Funderingspalen compartimenteringskering

Bij het waterschap is een vergunning aangevraagd voor het plaatsen van funderingspalen onder een monumentaal pand gelegen Raadhuisstraat 9 te Hoge Zwaluwe. De locatie van het pand is binnen het waterstaatswerk en beschermingszone van de compartimenteringskering DWK00684. De funderingstechniek betreft een schroefinjectiepaal.

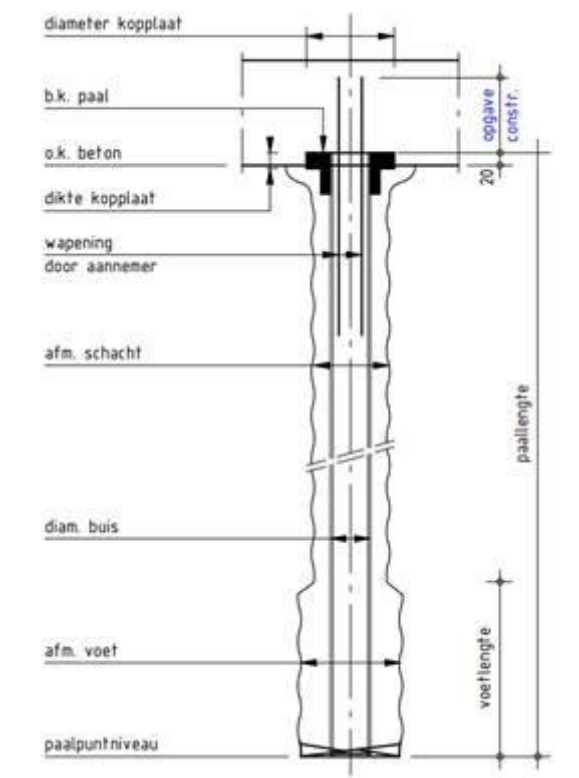
De tekeningen bij de vergunningsaanvraag geven de illusie dat hier ook gewerkt gaat worden met schroefinjectiepalen waarbij alleen het onderste gedeelte geïnjecteerd wordt met grout. Op de

tekening is namelijk te zien dat de onderkant van de paal breder is dan de bovenkant. Dit is dan een verbrede voet en zou volgens het beleid van het waterschap niet mogen.

Toch is dit niet juist. De volledige lengte van de paal wordt grout geïnjecteerd, zoals te zien is in de detailtekening hieronder. De paal is volledig grondverdringend en wordt volledig gegROUT tot aan maaiveld. De druk op het grout wordt verhoogd bij het bereiken van de zandlaag waardoor hier de paal breder wordt. Hierboven wordt ook gegROUT maar onder lagere druk vanwege de lage doorlatendheid van de klei- en veenlagen. De paal wordt hier minder breed dan bij de zandlaag. Toch ontstaat ook hier een goede aansluiting tussen grond en de volledige paal door het grouten. Er zullen geen holtes ontstaan en de geohydrologische situatie wordt niet gewijzigd: er is geen verhoogd risico op kwel.
